Datum:	21-11-2018
An:	Kaufmännische Leiter / Werkstattleiter / LPG-Techniker
Betreff:	Filter plug / Extension kit 2nd VSI reducer
Artikelnummer:	180/800045 - 280/200002 - 280/200003
System:	Universal VSI-2.0

Sensorstopfen

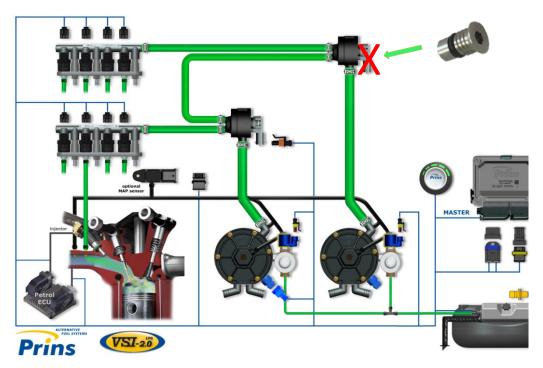
Ab sofort liefert Prins nur noch einen Druck/Temperatur-Sensor (P/T) für die Filter der Hochleistungs-Kits aus. Bisher wurden zwei ausgeliefert. Einer wurde durch einen wiederverwendbaren Sensorstopfen ersetzt. Der Stopfen wird in den Kits mit einem AFC und zwei Verdampfern ausgeliefert. Montieren Sie diesen Sensorstopfen, wie in der Anleitung beschrieben, in den zweiten Filter.

Die Master/Slave-Systeme mit zwei AFC's verwenden weiterhin zwei P/T-Sensoren.

Erweiterungs-Kit zweiter VSI-Verdampfer

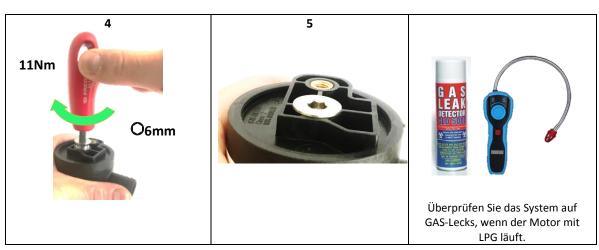
Gegenwärtig können Sie ein Erweiterungs-Kit für einen zweiten VSI-Verdampfer für ein Universal VSI-2.0-Kit mit einem AFC bestellen. Dies hat den Vorteil, dass Sie keinen Dual-VSI-Verdampfer auf Lager halten müssen. Sie können ein VSI-Verdampfer-Kit vorrätig haben und bei Bedarf ein Erweiterungs-Kit bestellen.

Einsetzen des Sensorstopfens

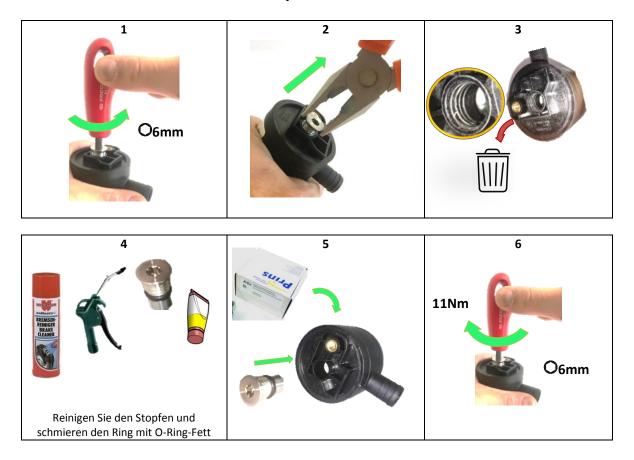
Filter austauschen und Sensorstopfen entfernen
